PROCESSO Nº WS1453966367

EDITAL N.º 002/2025

OBJETO DA SELEÇÃO: Contratação de empresa especializada para construção do Prédio 1027 – PBI – Produção de Bancos Influenza.

RESPOSTAS ÀS DÚVIDAS

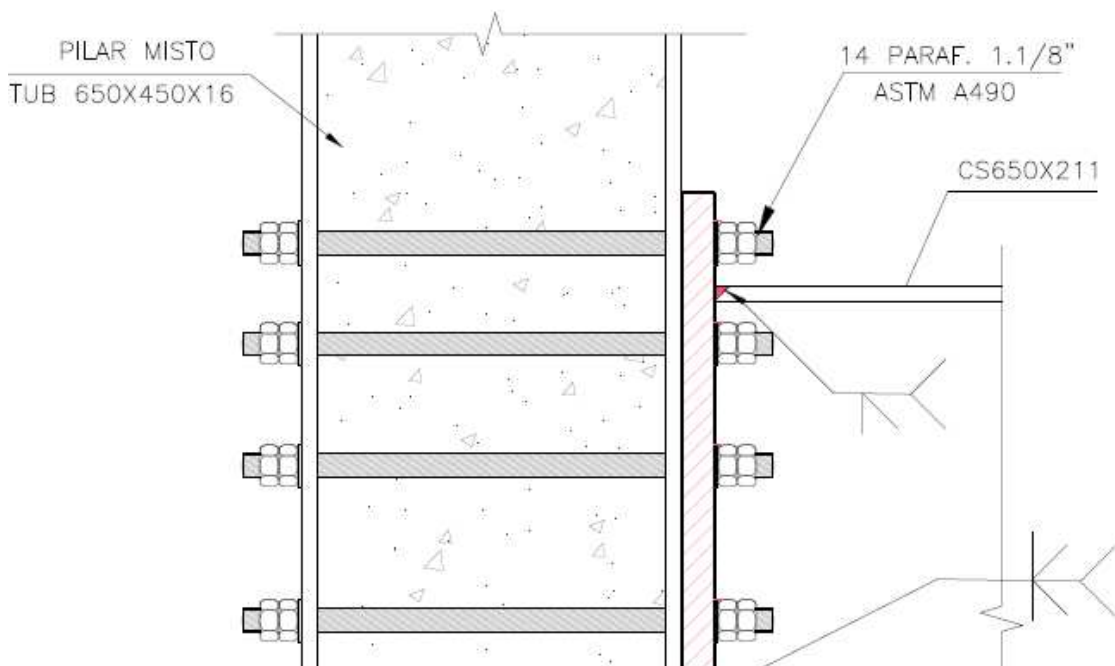
No entanto, a prancha DI-01027-PE-CM-DE-0020_02, de detalhe de ligações metálicas, especifica o uso de aproximadamente 17 ton de parafusos passantes em pilares mistos, aço ASTM A490, cujo valores unitários são superiores aos demais elencados. Não encontramos esse item informado nas Notas do projeto, nas tabelas de materiais e nem na planilha orçamentária. Favor informar onde foi considerado o custo desse item.

RESPOSTA: Seguir com A490, conforme projeto, ver memorial de fabricação para considerações de perdas chaparias e ligação.
